**Avis de la Mission Régionale d'Autorité environnementale
de Bourgogne-Franche-Comté
sur le projet de centrale photovoltaïque
sur la commune de Venoy (89)**

n°BFC-2020-2512

Projet d'aménagement de la centrale photovoltaïque (extrait de la demande de permis de construire)

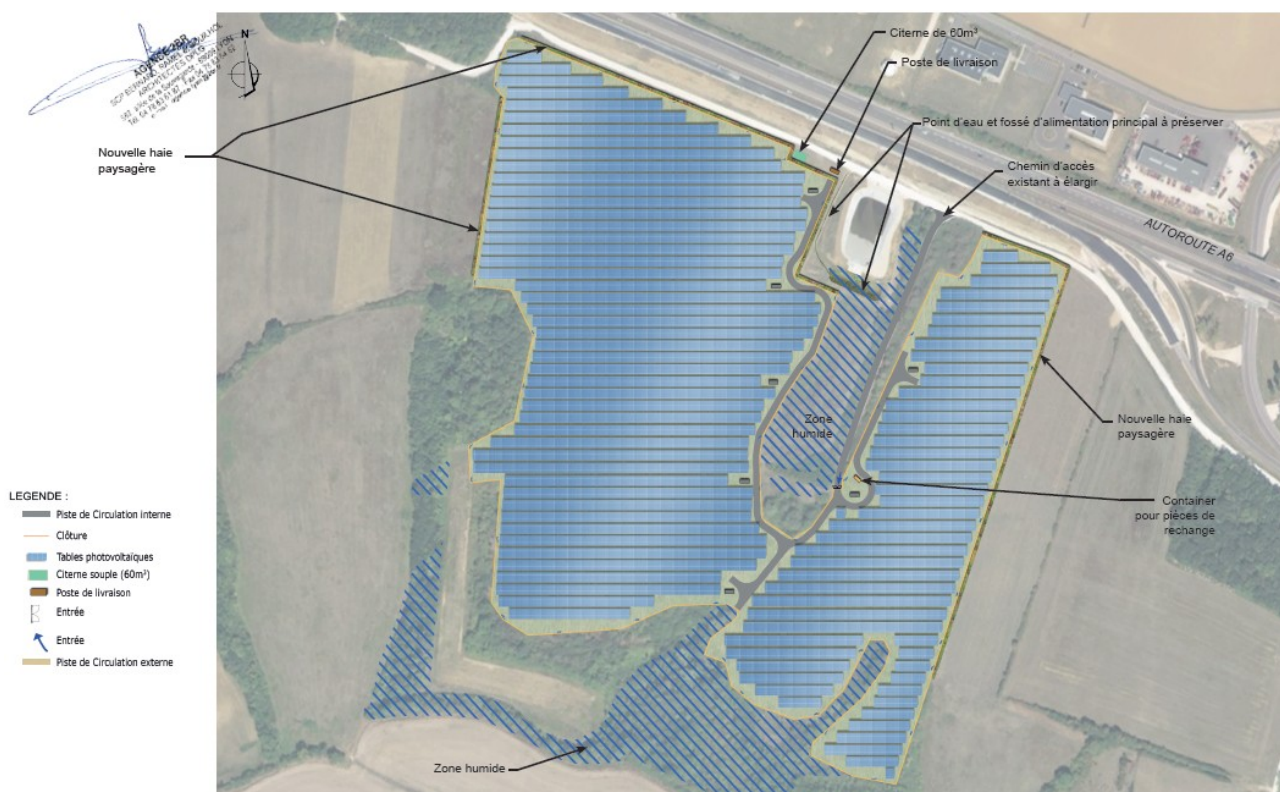
- les pieux battus seront enfoncés à une profondeur maximale de 2 mètres ;
- le système comportera 160 onduleurs décentralisés et 7 postes de transformation permettant le transfert de l'énergie captée par les modules au poste de livraison ;

- le poste de livraison, faisant la liaison entre le parc et le réseau de distribution (poste source d'Auxerre a priori), sera localisé en limite de propriété, au nord du site ;

- les câbles nécessaires à l'interconnexion des différents éléments de l'installation seront fixés dans les structures, le long des rangées, et rejoindront un réseau de tranchées reliant les différentes rangées entre elles ainsi que les postes électriques. Aucun réseau aérien de câble n'est prévu ;

Le point de raccordement du réseau est envisagé sur le poste source d'Auxerre, à environ 4 kilomètres du site, par l'installation d'un nouveau câble souterrain d'environ 4 760 mètres de long. Les modalités du raccordement devront être confirmées par Enedis⁴.
